MÉMOIRE EN RÉPONSE.

Objet : - Notification du Procès-Verbal de Synthèse de fin d'enquête publique.
 - Enquête unique dans le contexte des demandes d'autorisation de recherches de gîtes géothermiques et de travaux miniers, dans le cadre du projet d'implantation d'un champ de sondes géothermiques sur le site du centre commercial Carrefour à Laval 53.

Extrait de la cartographie de l'AFPG répertoriant les sites de géothermie de surface

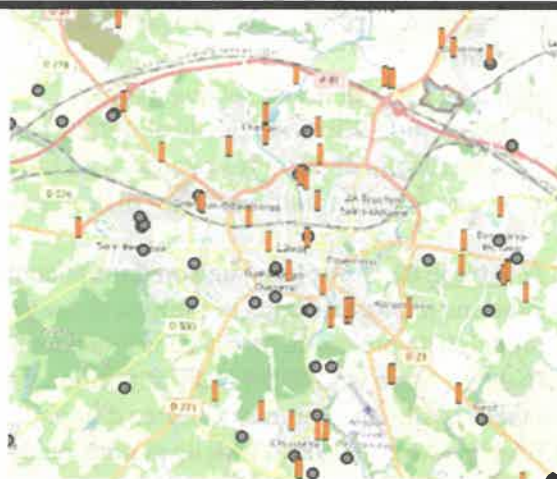
- Rep. 02 – M. MOUSTY : rappel de la proximité de maisons individuelles.
- Rep 03 – M. FOURNIER Thierry – Mme FOURNIER Nelly et pétition de 17 + 7 personnes : proximité des maisons individuelles – aspect positif de la nouvelle source d'énergie.
- Rep 03 – M. FOURNIER Thierry – Mme FOURNIER Nelly et pétition de 17 + 7 personnes : source d'énergie particulièrement intéressante au regard de son intégration dans l'environnement.
- Rep 03 – M. FOURNIER Thierry – Mme FOURNIER Nelly et pétition de 17 + 7 personnes : projet bénéficiant des aides ADEME rapporté aux habitations qui nécessiterait de l'aide à la rénovation.

Les questions remontées en séance publique et reprises dans les échanges avec le commissaire enquêteur montrent bien cette méconnaissance. En effet, les craintes exprimées sont en majorité liées à une confusion faite entre les différentes typologies de géothermies et de profondeurs de forage.

Pour rappel, **notre projet vise à installer des échangeurs fermés (pas d'échange de fluide avec le sous-sol) à une profondeur allant jusqu'à 250 m maximum : technologie de surface (ce n'est pas de la géothermie profonde), ne nécessitant pas de stimulation/fracturation des roches et n'échangeant pas de fluide avec le sous-sol.** Par ailleurs, il est à noter que cette technologie a déjà été utilisée à plusieurs reprises dans la région et nous pouvons citer quelques exemples :

1. **L'Immac depuis 2006**
2. **L'hôtel Perier du Bignon depuis 2007**
3. **Green Cottage depuis 2009**

(11) – QUESTION PVS-07 : Information personnalisée des propriétaires installés dans un rayon de 50 mètres du projet.

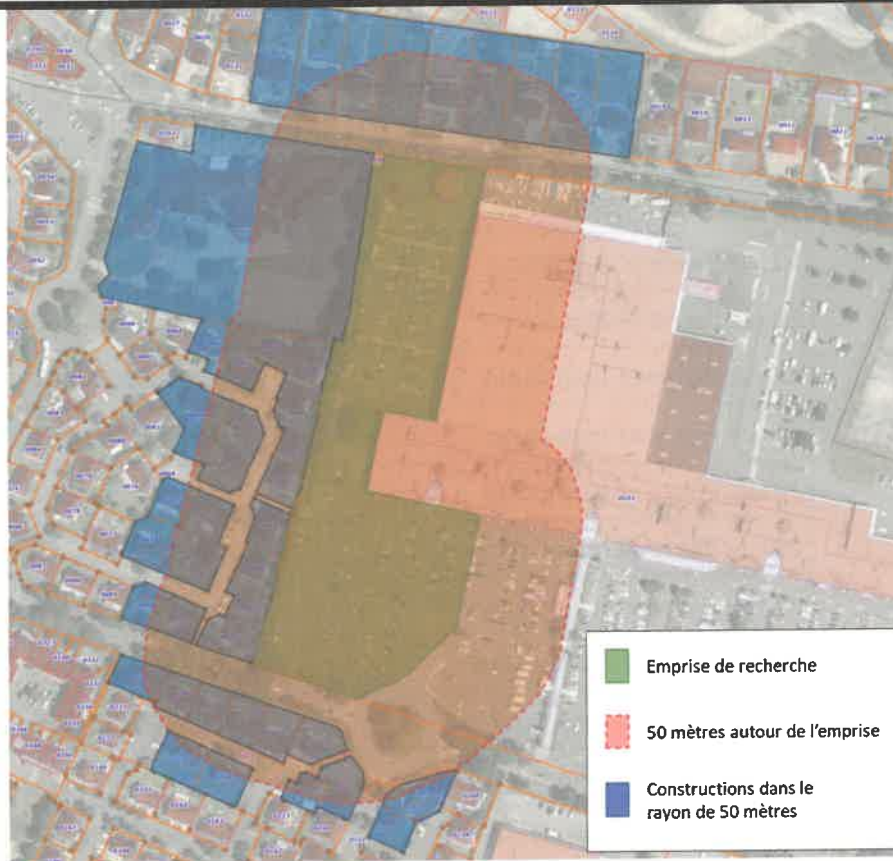
Dans ce type de projet, le code minier prévoit dans son article L.124.6, l'obligation d'informer de façon personnalisée les propriétaires des constructions installées dans un rayon de 50 mètres.

- Dans ce contexte, le porteur de projet peut-il transmettre au commissaire-enquêteur à des fins de vérification, un état listing des habitants et des propriétaires de constructions, qui ont fait l'objet de cette information spécifique et personnalisée ?
- Quelle était la forme retenue et le contenu de cette information ?

La liste des adresses des propriétaires de constructions installées dans un rayon de 50 mètres autour du projet a été établie en utilisant les outils proposés par l'IGN et Google Maps en superposant l'emprise de la zone de recherche (en vert dans l'image ci-dessous) du document 2- Demande d'autorisation de recherches (page 42) aux parcelles alentours. 42 parcelles ont ainsi été détectées comme étant dans le périmètre de 50 mètres : le périmètre de 50 mètres est en rouge et les parcelles intersectées sont en bleu.
